**Comité d'experts du transport des marchandises dangereuses  
et du Système général harmonisé de classification  
et d'étiquetage des produits chimiques****Sous-Comité d'experts du transport  
des marchandises dangereuses****Quarante et unième session**

**Mise à jour du Système général harmonisé  
de classification et d'étiquetage des produits chimiques:  
dangers physiques****Amendements aux diagrammes de décision servant  
au classement des matières autoréactives  
et des peroxydes organiques****Communication du Conseil international des associations chimiques  
(ICCA)<sup>1</sup>****Introduction**

**Figure 2.4.1: DIAGRAMME DE DÉCISION POUR LES MATIÈRES AUTORÉACTIVES**  
**Figure 2.5.1: DIAGRAMME DE DÉCISION POUR LES PEROXYDES ORGANIQUES**

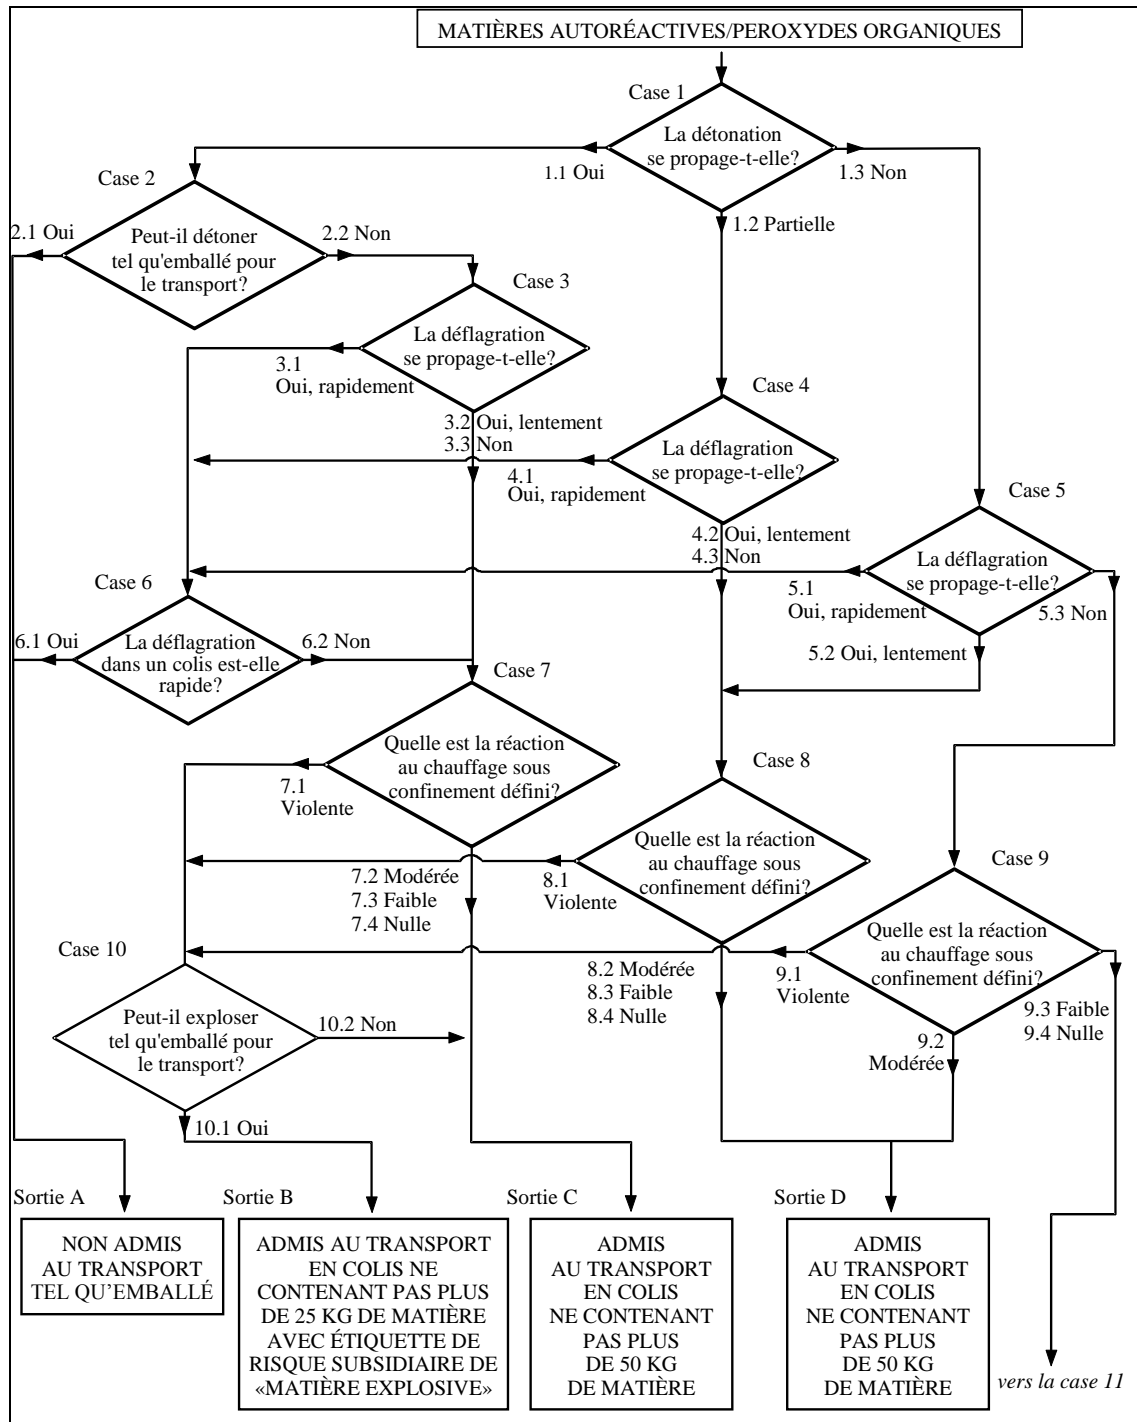
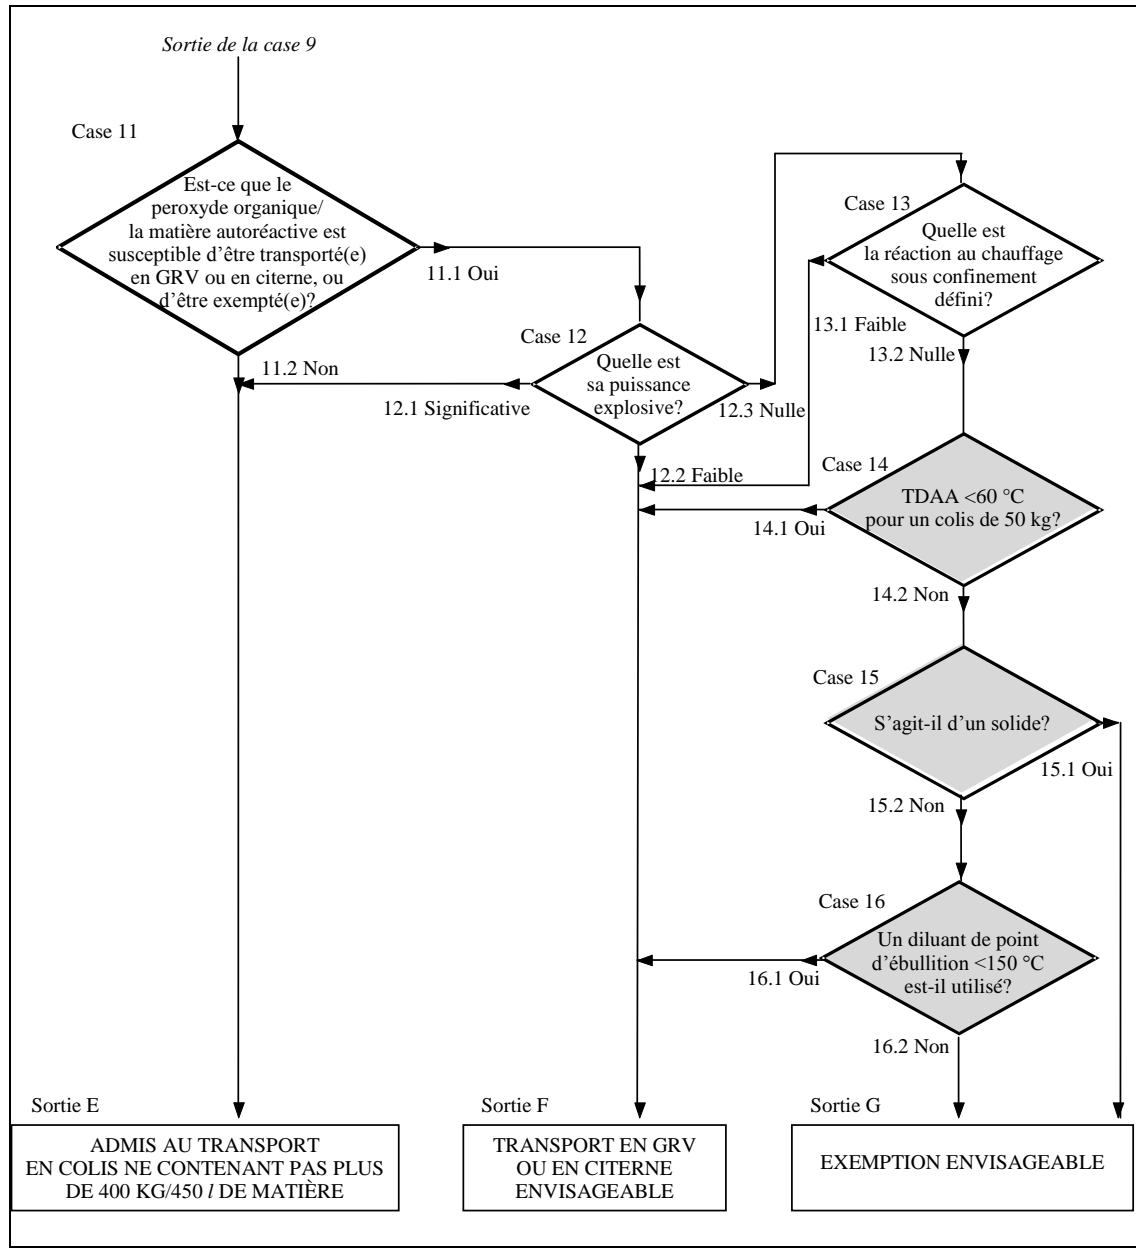
- a) Aucun classement de type G n'est possible si le point de décomposition exothermique (TDAA) de la matière est inférieur à 60 °C pour un colis de 50 kg (dans le Règlement type, voir les paragraphes 2.4.2.3.3.2 g) et 2.5.3.3.2 g) et dans le SGH, voir les paragraphes 2.8.2.2 g) et 2.15.2.2 g));

- b) Aucun classement de type G n'est possible quand on utilise un diluant dont le point d'ébullition est inférieur à 150 °C (voir, dans le Règlement type, les paragraphes 2.4.2.3.3.2 g) et 2.5.3.3.2 g) et dans le SGH, les paragraphes 2.8.2.2 g) et 2.15.2.2 g)).

8. Dans le diagramme de décision modifié qui est proposé, ces deux éléments sont abordés respectivement dans les nouvelles cases 14 et 15. L'introduction de ces cases n'affectera pas les principes de classement existants.

- a) Dans les chapitres 2.4 et 2.5 du Règlement type, remplacer les figures 2.4.1 et 2.5.1 par les nouveaux diagrammes suivants:

**Diagramme de décision 2.8 pour les matières autoréactives seules ou en mélange**  
**Diagramme de décision 2.15 pour les peroxydes organiques**

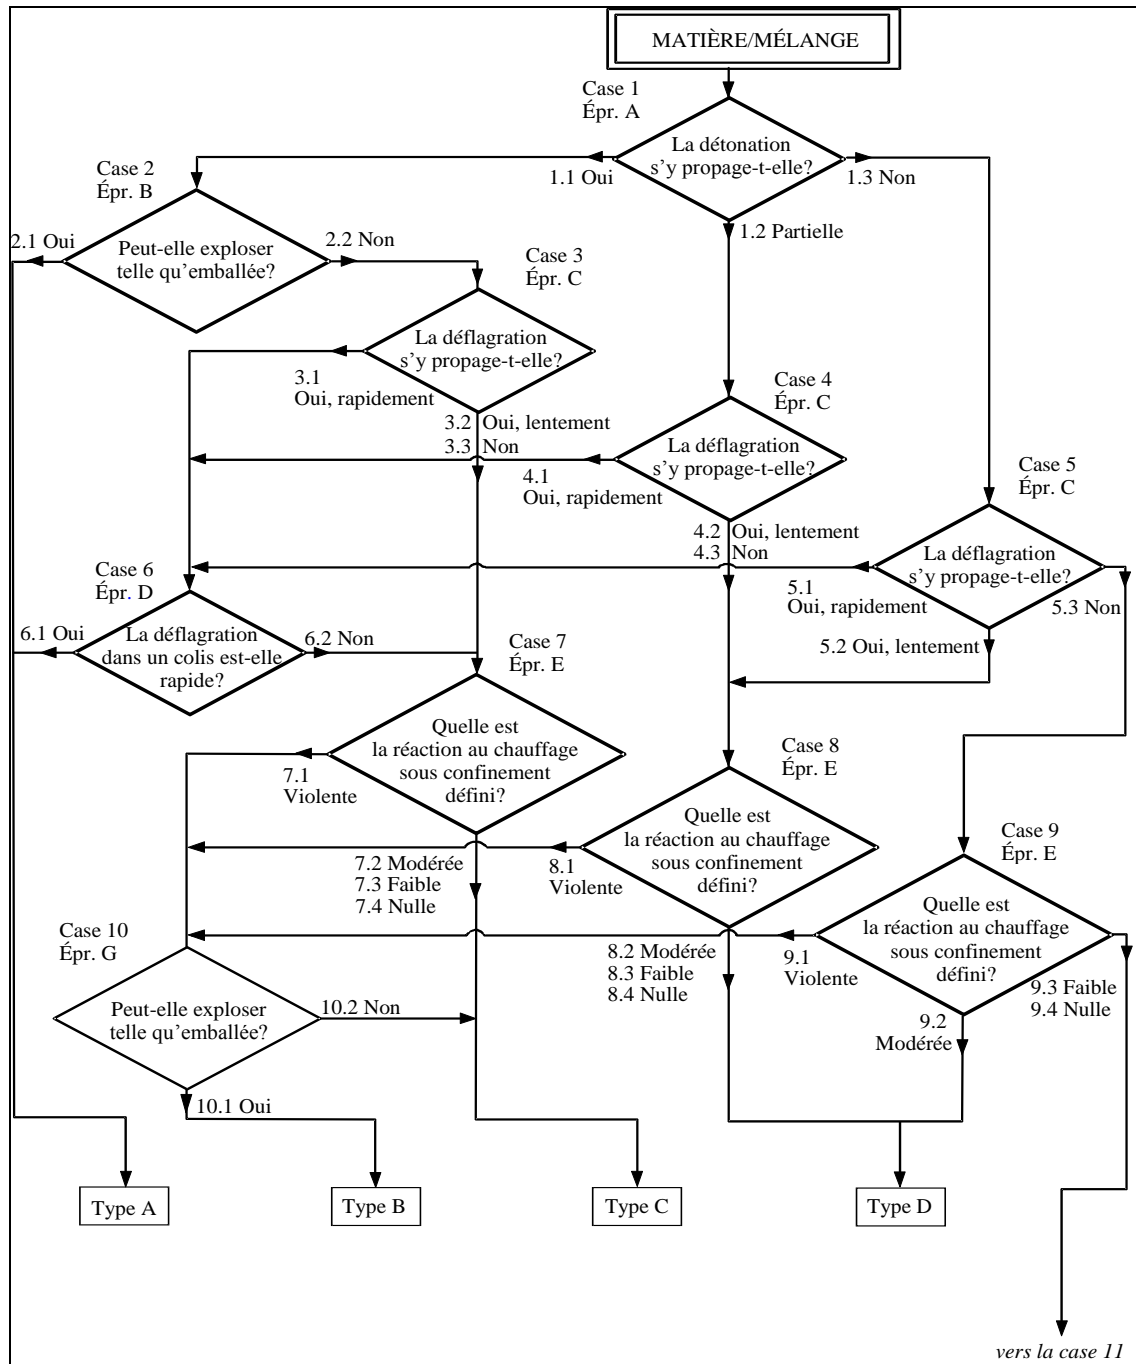
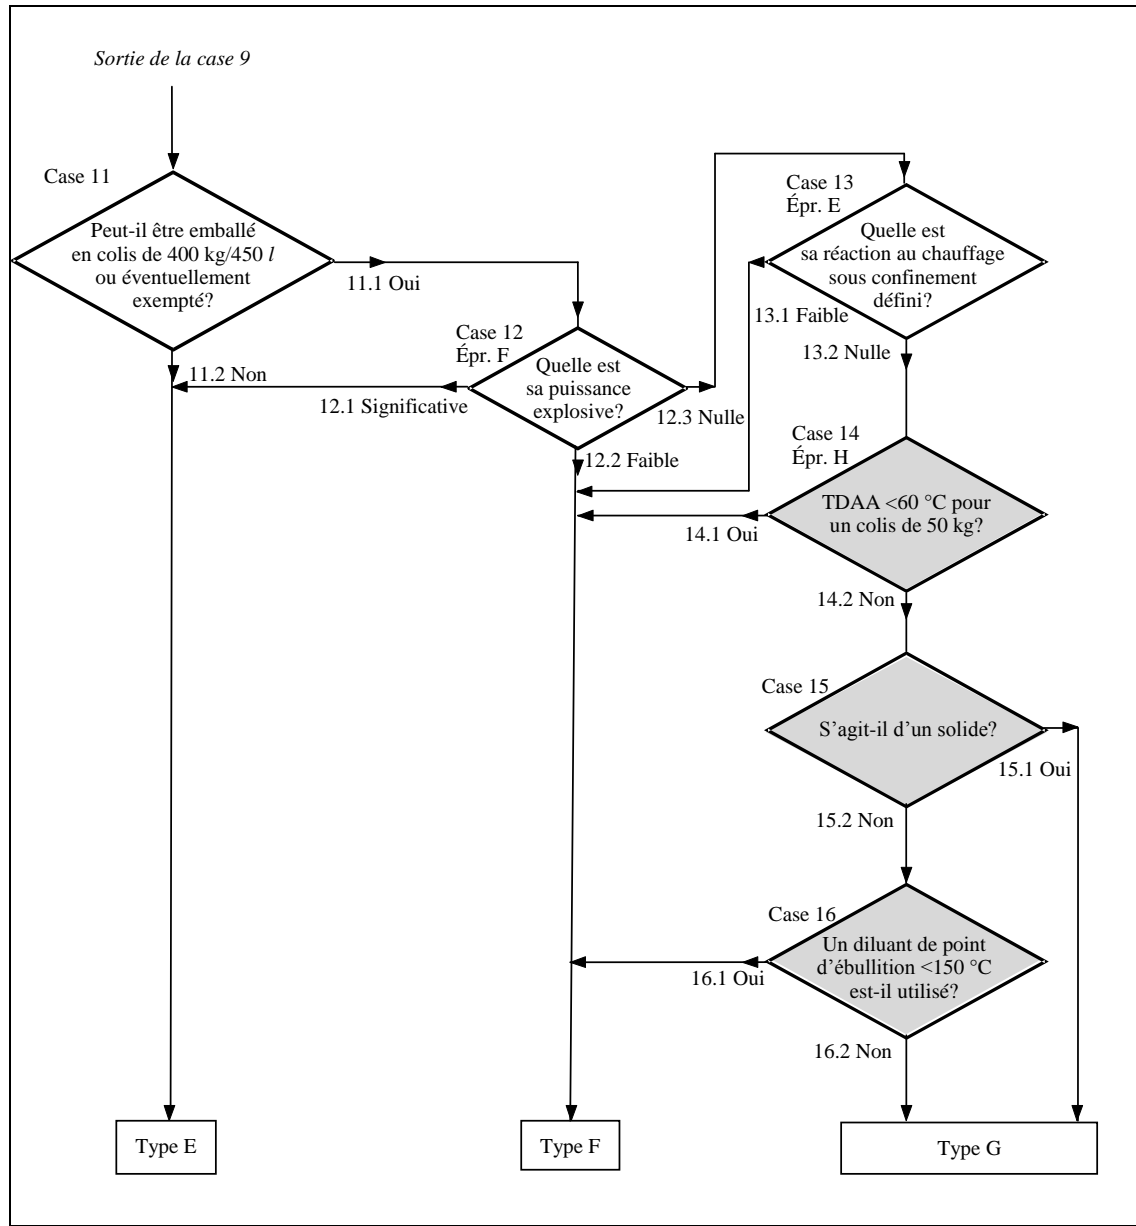
- b) Dans les chapitres 2.8 et 2.15 du SGH, remplacer les figures 2.8 et 2.15 par le nouveau diagramme de décision suivant:
